**Всемирный форум для согласования правил
в области транспортных средств**

Рабочая группа по пассивной безопасности

**Предложение по поправкам серии 01
к Правилам № 127**

**Представлено экспертами от неофициальной рабочей
группы по этапу 2 глобальных технических
правил № 9***

"Рис. 1

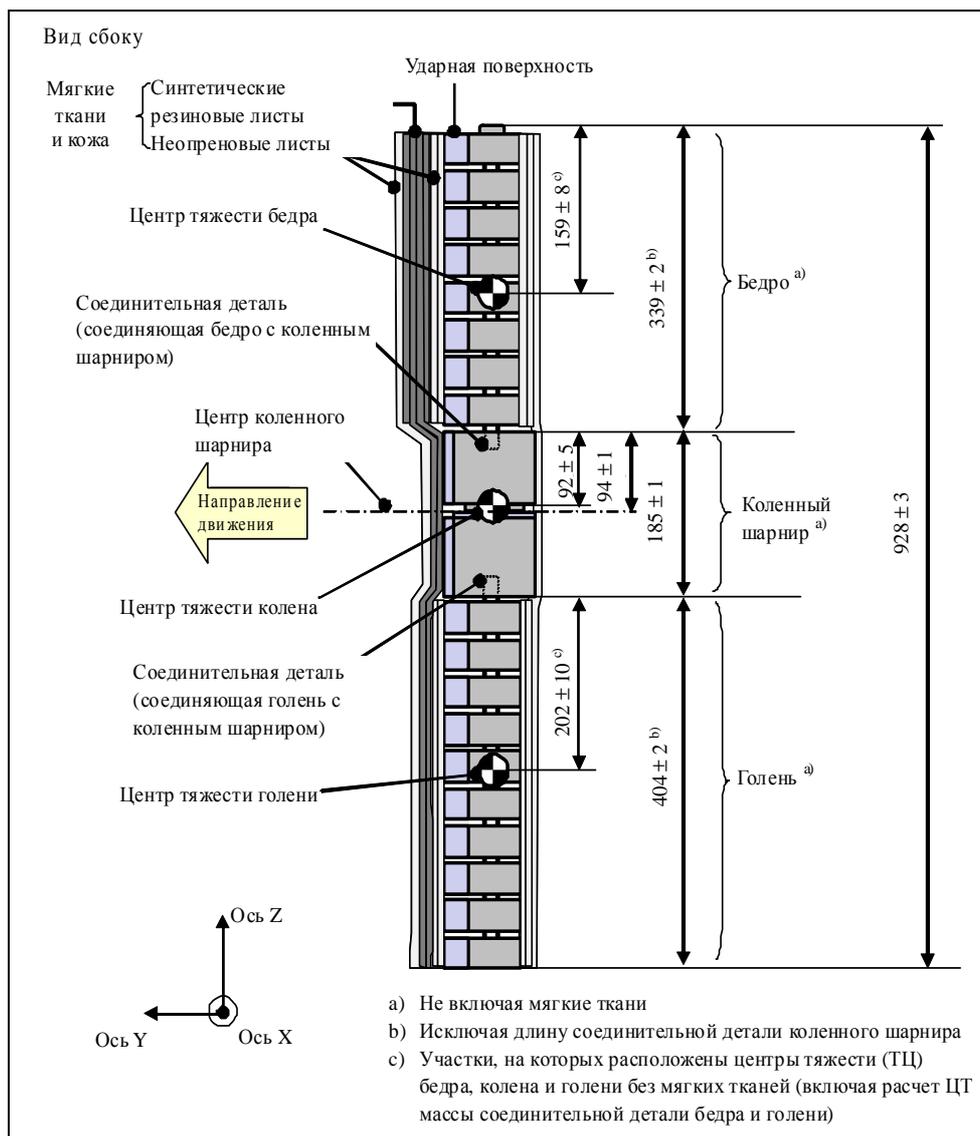
Ударный элемент в виде гибкой модели нижней части ноги состоит из мягких тканей и кожи, гибких длинных костных сегментов (моделирующих бедро и голень) и коленного шарнира, как показано на рис. 1. Общая масса ударного элемента в сборе составляет $13,2 \pm [0,7]$ кг. Размеры полностью собранного ударного элемента указаны на рис. 1.

Центры тяжести бедра и голени без мягких тканей и кожи, включая соединительные детали коленного шарнира, показана

ны на рис. 1. Центр тяжести коленного шарнира показан на рис. 1.

"Рис. 1

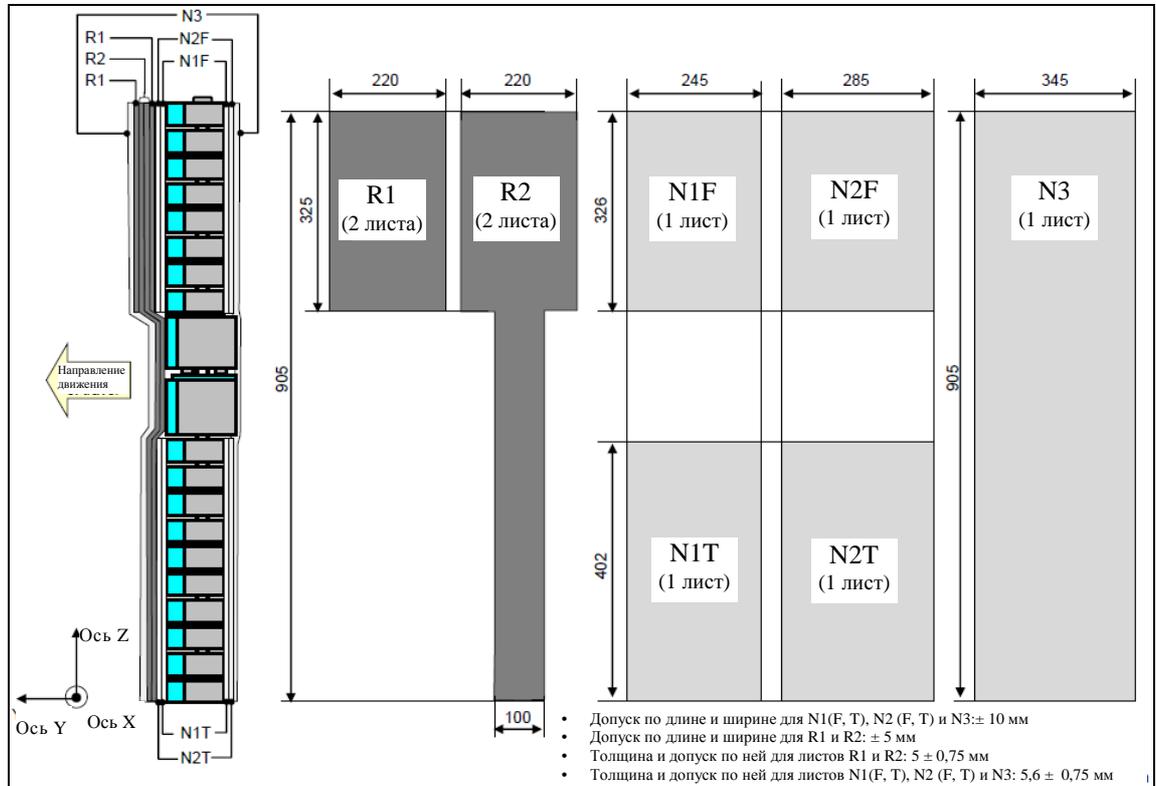
Включить новые рисунки 1 и 2 следующего содержания:

Рис. 2

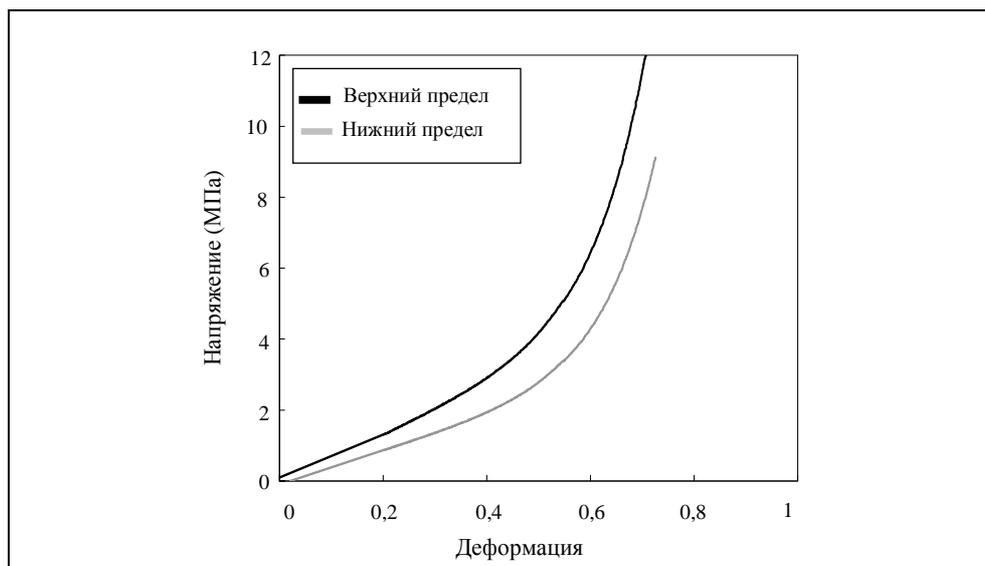
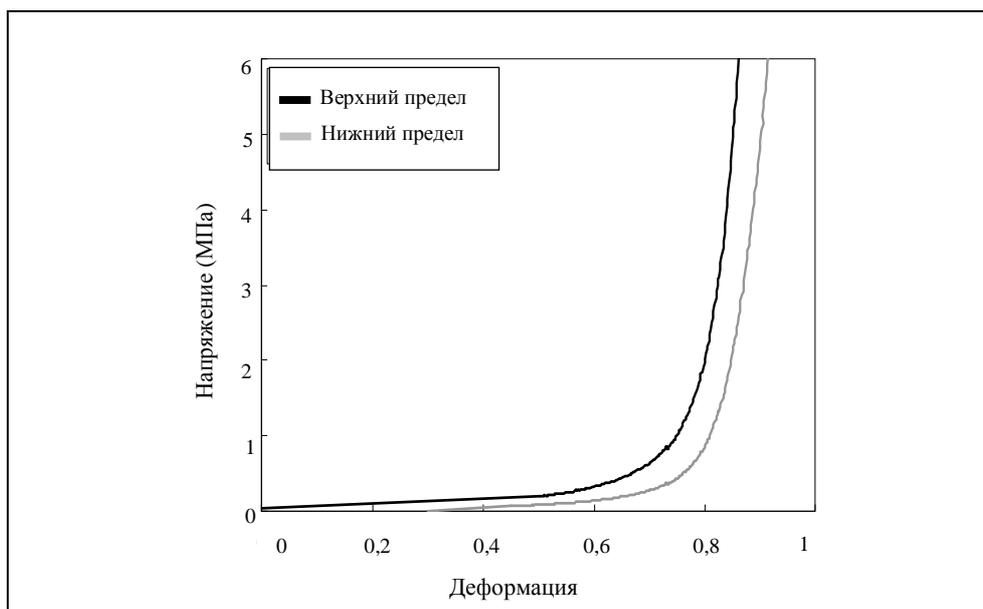
- 1.2.5 **Концы коленного шарнира устойчиво устанавливаются на опору, как показано на рис. 5. Ось Y ударного элемента должна быть параллельна оси нагрузки в пределах допуска $\pm 2^\circ$. Для получения повторяемой нагрузки под каждую опору помещают пластмассовые подушки из политетрафторэтилена (ПТФЭ) с низким коэффициентом трения (см. рис. 5). Во избежание повреждения ударного элемента под нагрузочными салазками помещают неопреновый лист, а ударную поверхность коленного шарнира, изображенную на рис. 3 б) приложения 4, демонтируют. Неопреновый лист, используемый в этом испытании, имеет характеристики компрессии, приведенные на рис. 2 б) приложения 5.**

"Рис. 43

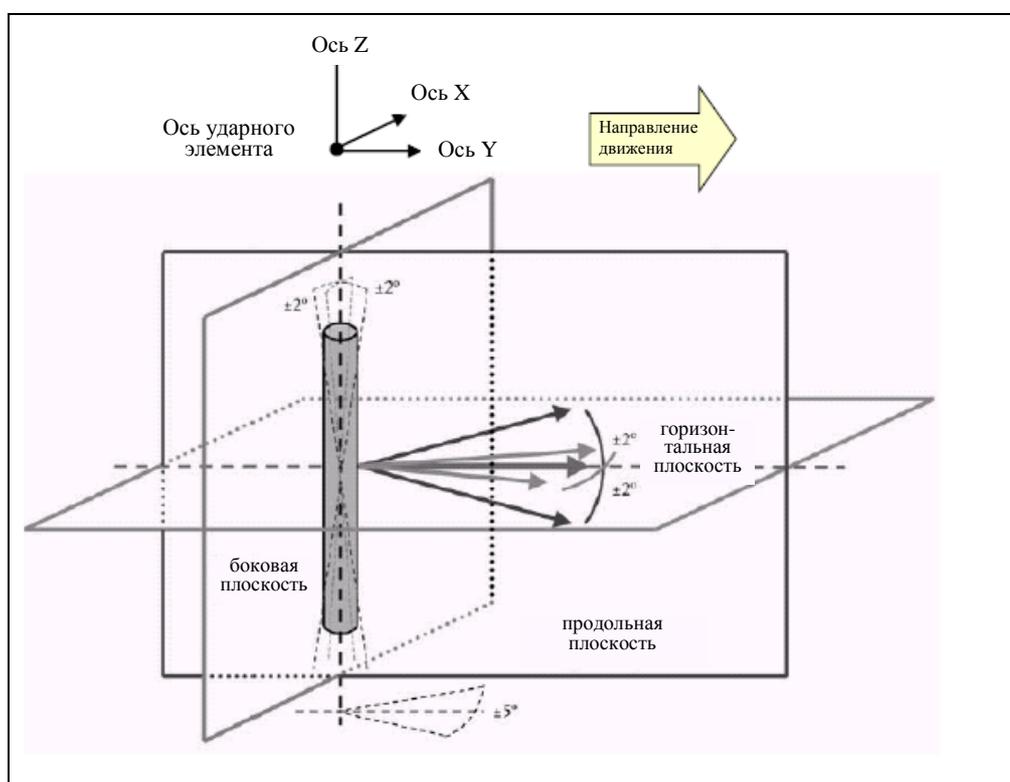
- "1.6 Направление вектора скорости удара должно лежать в горизонтальной плоскости и параллельно продольной вертикальной плоскости транспортного средства. Допуск на направление вектора скорости в горизонтальной плоскости и продольной плоскости должен составлять $\pm 2^\circ$ в момент первого контакта. Ось ударного элемента должна быть перпендикулярна горизонтальной плоскости с допуском **угла крена и уклона** $\pm 2^\circ$ в боковой и продольной плоскости. Горизонтальная, продольная и боковая плоскости должны быть взаимоперпендикулярны (см. рис. 43).

- 1.9 В момент первого контакта ударный элемент должен иметь заданную ориентацию по отношению к его вертикальной оси, способствующую правильному срабатыванию коленного шарнира, с допуском **угла рыскания** $\pm 5^\circ$ (см. рис. 43)".

"Рис. 24

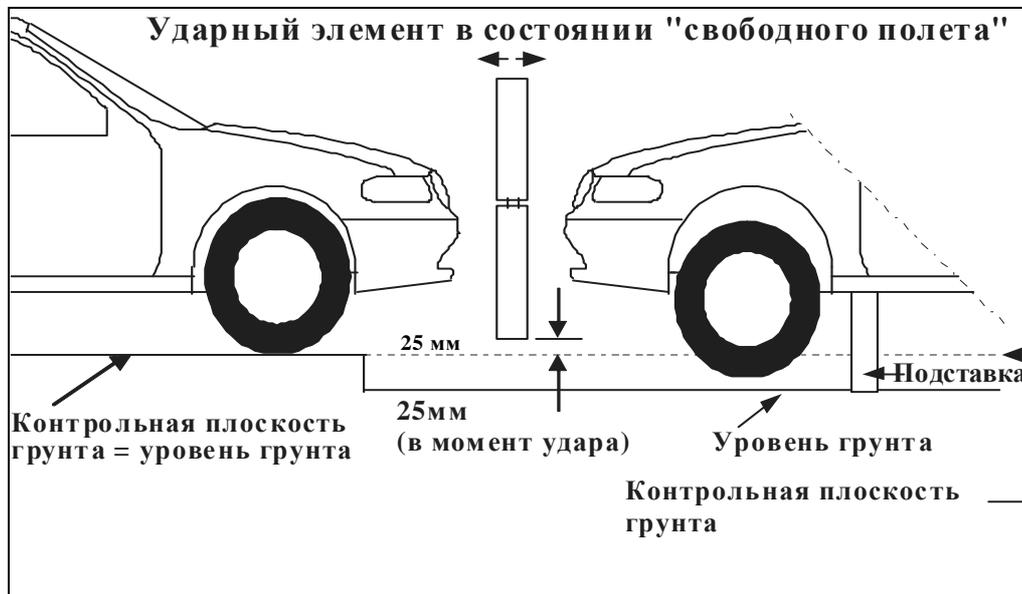
- 1.7 Нижняя часть ударного элемента **(без деталей, необходимых для целей катапультирования и/или защиты)** должна находиться на высоте ~~2575~~ мм над контрольной плоскостью грунта в момент первого контакта с бампером (см. рис. 24) с допуском ± 10 мм. При регулировке системы приведения в движение по высоте необходимо сделать допуск на воздействие силы тяжести в период "свободного полета" ударного элемента.

"Рис. 1

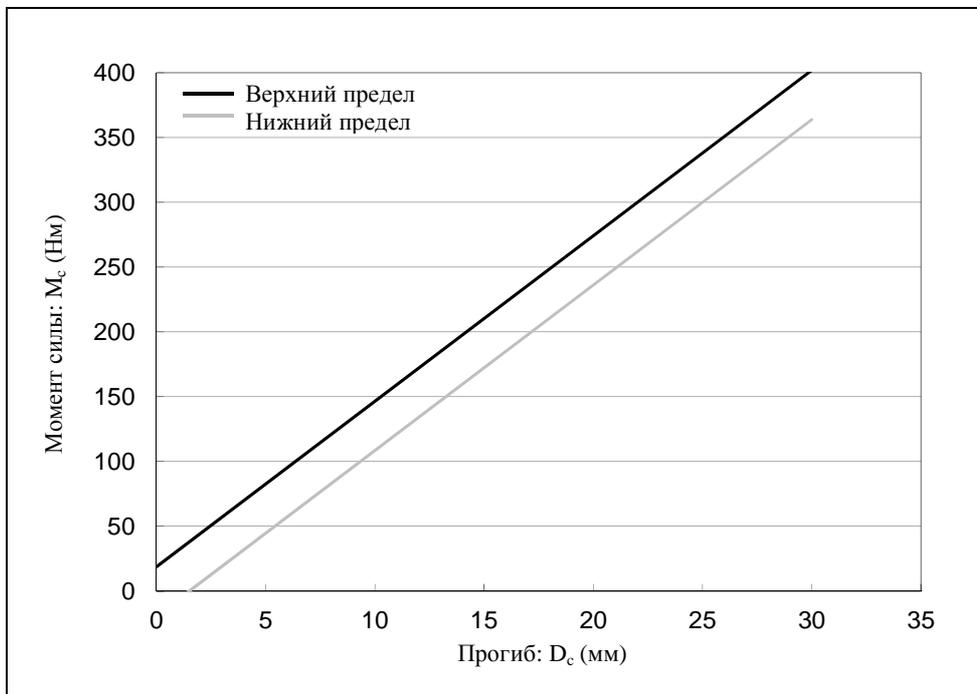
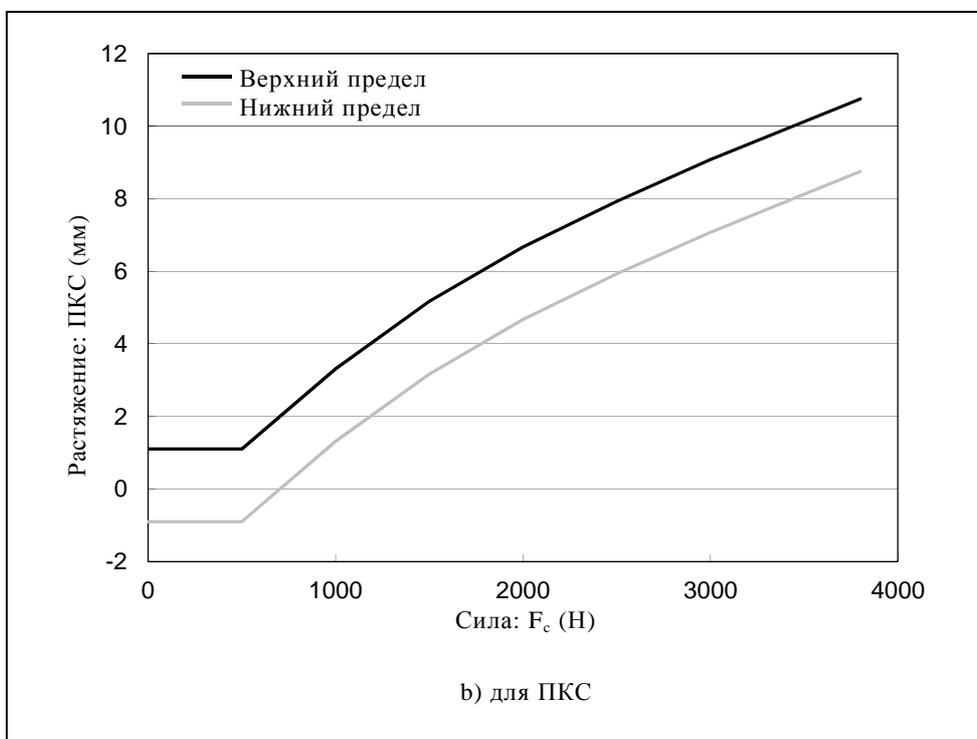
- 1.2.2** Когда на бедро и голень ударного элемента действует сила изгиба в соответствии с пунктом 1.2.4, момент приложения силы и образовавшийся прогиб в центре бедра и голени (M_c и D_c) должны находиться в пределах коридоров, показанных на рис. 1.

Когда на ударный элемент действует сила изгиба в соответствии с пунктом 1.2.4, зависимость угла сгиба от прилагаемой силы должна находиться в пределах, показанных на рис. 1. Кроме того, величина энергии, необходимой для обеспечения угла сгиба в $15,0^\circ$, должна составлять 100 ± 7 Дж.

Рис. 2

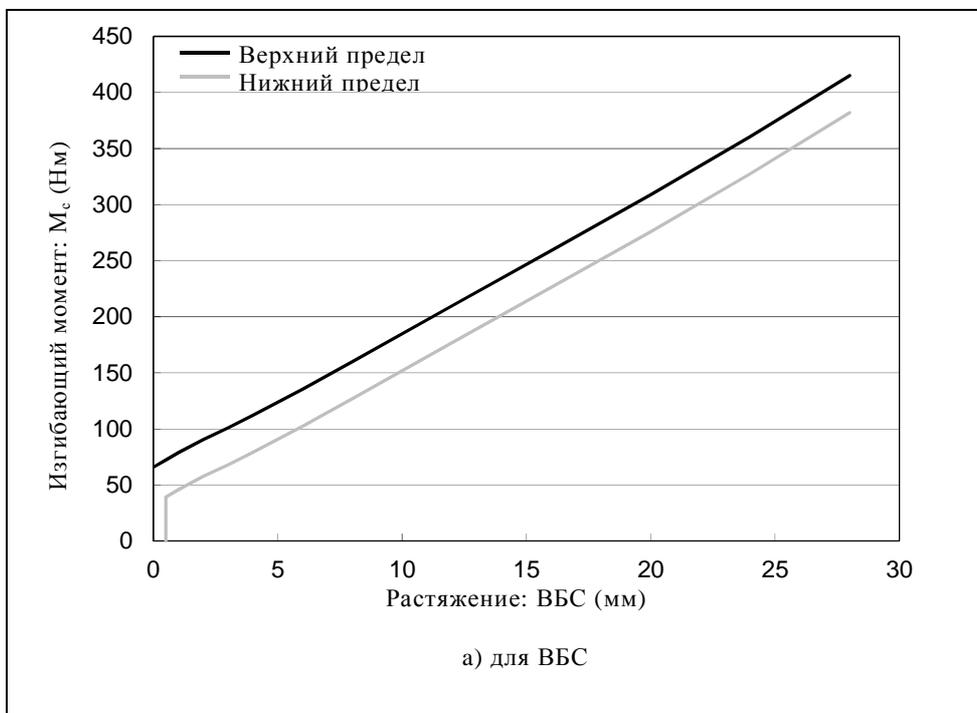
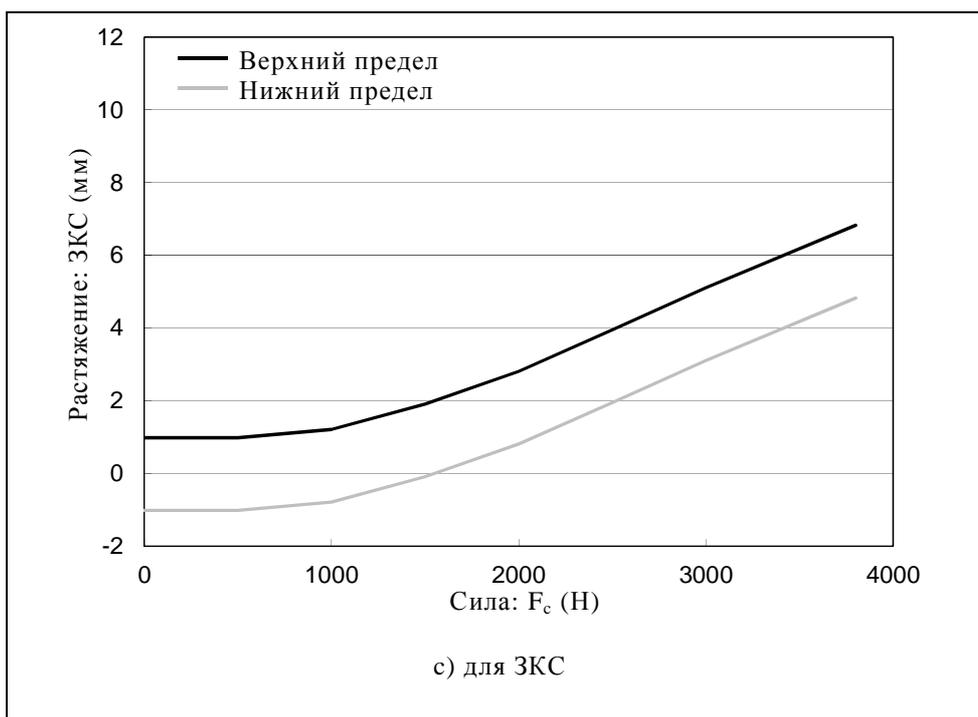
- 1.2.3** Когда на коленный шарнир ударного элемента действует сила изгиба в соответствии с пунктом 1.2.5 настоящего приложения, растяжения ВБС, ПКС и ЗКС и момент приложения силы изгиба или прилагаемая сила в центре коленного шарнира (M_c или F_c) должны находиться в пределах коридоров, показанных на рис. 2.

Когда к ударному элементу прилагается сила сдвига в соответствии с пунктом 1.2.5, зависимость сдвига от прилагаемой силы должна находиться в пределах, показанных на рис. 2.

Рис. 3
Ударный элемент в виде гибкой модели нижней части ноги: испытательная установка для проведения испытания бедра при статических сертификационных испытаниях (см. пункт 1.2.4 настоящего приложения)

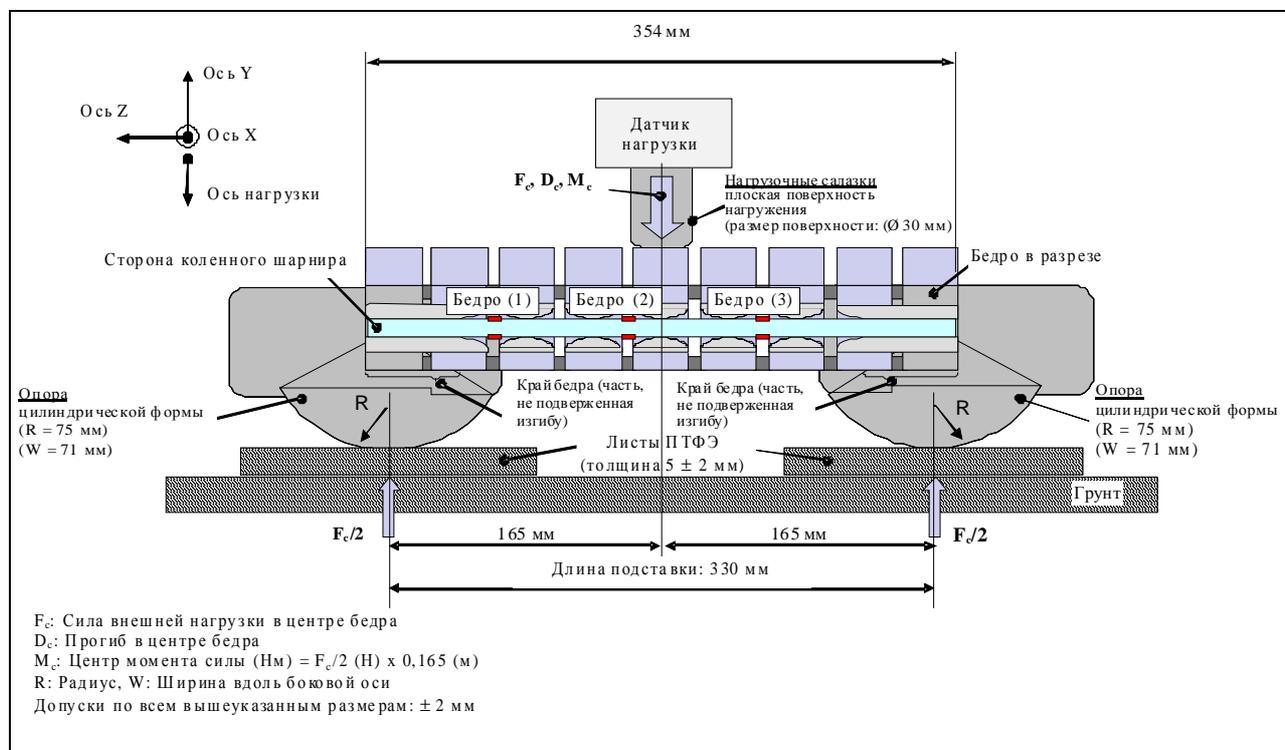
- 1.2.4** Края бедра и голени в части, не подверженной изгибу, устойчиво устанавливают на опору, как показано на рис. 3 и 4. Ось Y ударного элемента должна быть параллельна оси нагрузки в пределах допуска $180 \pm 2^\circ$. Для получения повторяемой нагрузки под каждую опору помещают пластмассовые подушки из политетрафторэтилена (ПТФЭ) с низким коэффициентом трения (см. рис. 3 и рис. 4).

Центр силы, вызывающей нагрузку, должен приходиться на центр бедра и голени по оси Z в пределах допуска ± 2 мм. Прилагаемую силу увеличивают таким образом, чтобы поддерживать скорость прогиба на уровне от 10 до 100 мм/мин до тех пор, пока изгибающий момент в центральной части (M_c) бедра или голени не достигнет 380 Нм.

Рис. 5

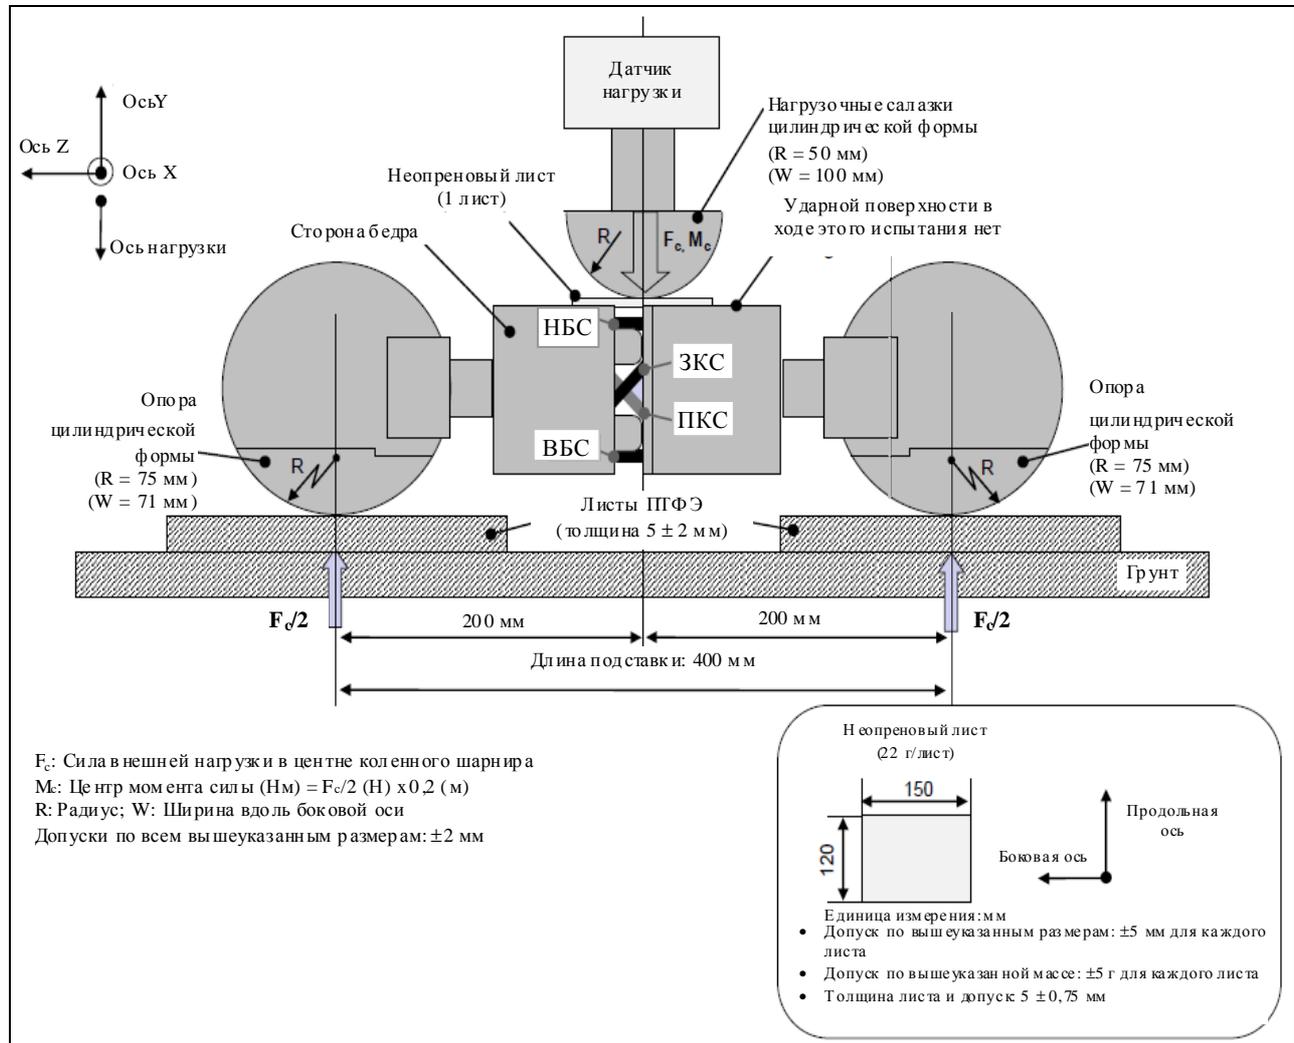
Центр силы, вызывающей нагрузку, должен приходиться на центр коленного шарнира по оси Z в пределах допуска ± 2 мм (см. рис. 5). Внешнюю нагрузку увеличивают таким образом, чтобы поддерживать скорость прогиба на уровне от 10 до 100 мм/мин до тех пор, пока изгибающий момент в центральной части коленного шарнира (M_C) не достигнет 400 Нм.
